BOLETIM TÉCNICO

BT0137
07.10.96

Assunto: Alteração das garras de Fixação do Termostato de Segurança
Modelos: BVM 19 SEA
Marca: Brastemp

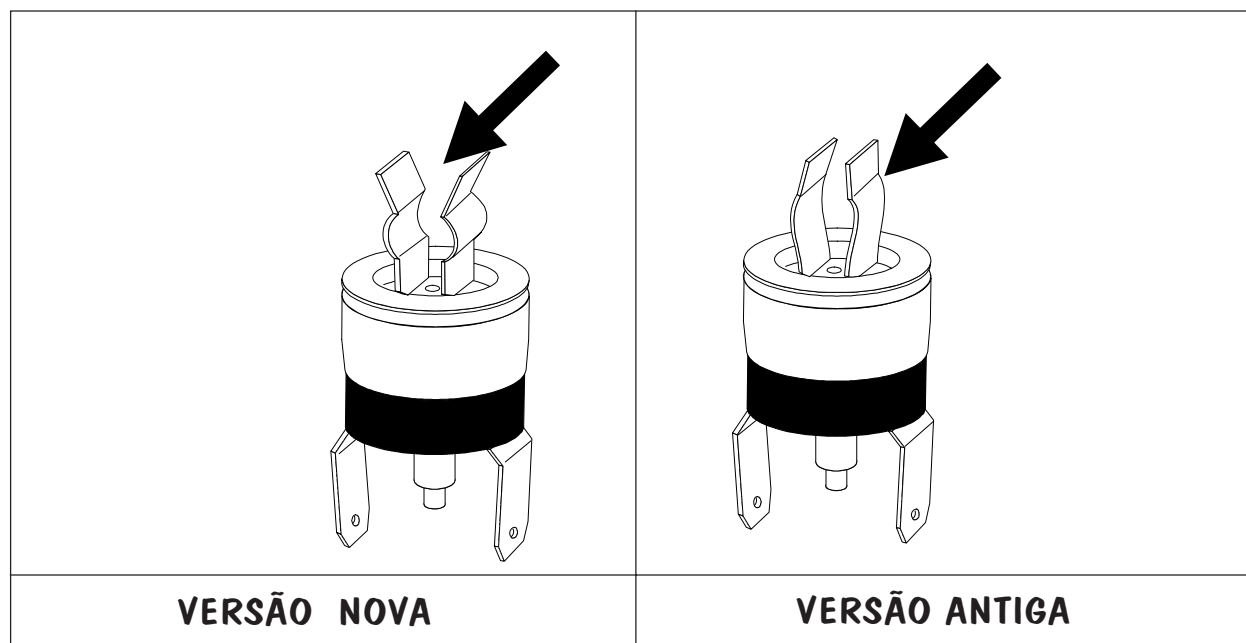
A partir de 01/08/96 o Termostato de Segurança (00.0364.60.0) da Lavalouças BVM 19 SEA sofreu modificação nas Garras de Fixação.

A nova configuração cria uma pequena distância entre a resistência e o corpo do Termostato, não sendo portanto necessário deixar a distância de 1 (um) milímetro para esta versão (BT0093).

Não haverá alteração no código da peça, pois as mesmas são intercambiáveis.
